GIUNTA REGIONALE
Dipartimento Infrastrutture, territorio e protezione civile
Direzione Ambiente e risorse idriche
Settore Valutazioni e autorizzazioni ambientali

Oggetto: [ID: 10657] - (V00995) - Procedimento di Verifica di assoggettabilità alla VIA-PNRR ai sensi dell'art. 19, del D.lgs. 152/2006. Progetto "S.S. 502 - S.S. 78 - Belforte del Chienti - Sarnano - Lavori di adeguamento e/o miglioramento tecnico funzionale della sezione stradale in t.s. e potenziamento delle intersezioni - 2° Stralcio". **Trasmissione osservazioni.**

Figura 2 - Stralcio del PAI vigente - Interferenza del Viadotto con dissesto Cod. F-19-1303

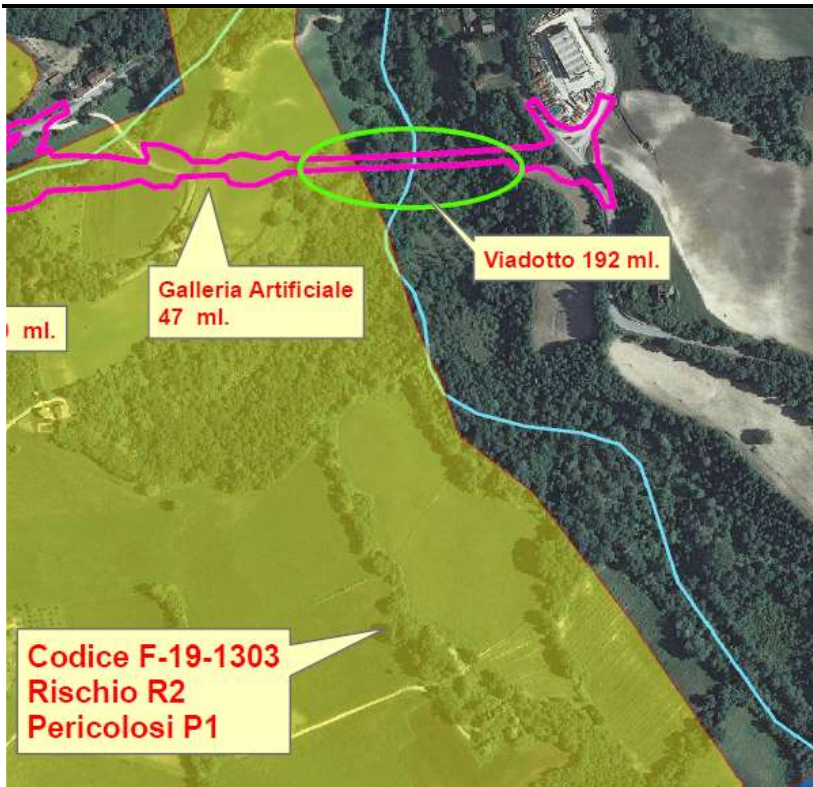
Lo studio evidenzia la presenza di un'area ad elevata instabilità geomorfologica ubicata sul versante sinistro del Fiastrone, a sud del viadotto di progetto. Tale area è costituita da corpi di frana recenti (di tipo rotazionale/traslativo e di tipo colamento) con interposta un'area caratterizzata da soliflusso e creeping. La zona presenta anche numerose scarpate morfologiche dovute sia alle corone di frana che a possibili successivi fenomeni di detensionamento. Tale area interferisce con la spalla ovest del Viadotto di progetto e con la prima pila del viadotto in progetto.

Nel PAI vigente l'area è perimetrata con rischio R2 e Pericolosità P1, codice dissesto F-19-1303

Dalla Figura 1, prima riportata, si nota chiaramente come la spalla Ovest del viadotto interferisca con una scarpata di frana per scorrimento/colamento.

Tale area risulta particolarmente critica sotto l'aspetto geomorfologico, rispetto all'intero tracciato.

Per quanto sopra, nelle fasi di progettazione successive occorrerà attivare un monitoraggio dell'area, ante e post operam, che inizi con una campagna geognostica mediante la realizzazione di un inclinometro posto nelle vicinanze della scarpata morfologica adiacente la spalla ovest del viadotto. La progettazione delle fondazioni della spalla del viadotto, degli eventuali muri andatori e della pila 1 del viadotto, dovrà prevedere adeguate opere o presidi volti alla riduzione del rischio geomorfologico già presente.
